改善箇所説明図

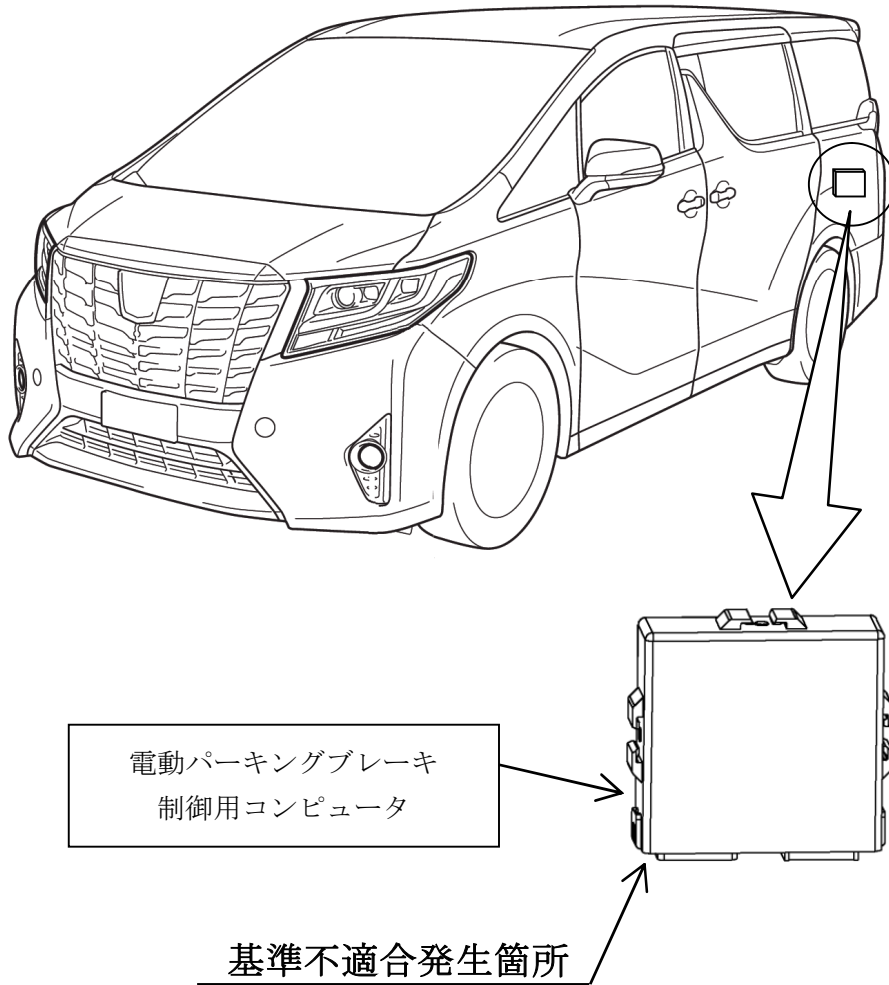
電動パーキングブレーキにおいて、制御用コンピュータ電源回路の異常検出プログラムが不適切なため、バッテリーが劣化しているとアイドリングストップから再始動する際の電圧低下を異常と判定することがある。そのため、警告灯が点灯して、電動パーキングブレーキが作動しないおそれがある。

全車両、制御プログラムを修正する。

識別：改善済車両には車台番号打刻の型式4桁目の下側に黄色ペイントを塗布する。
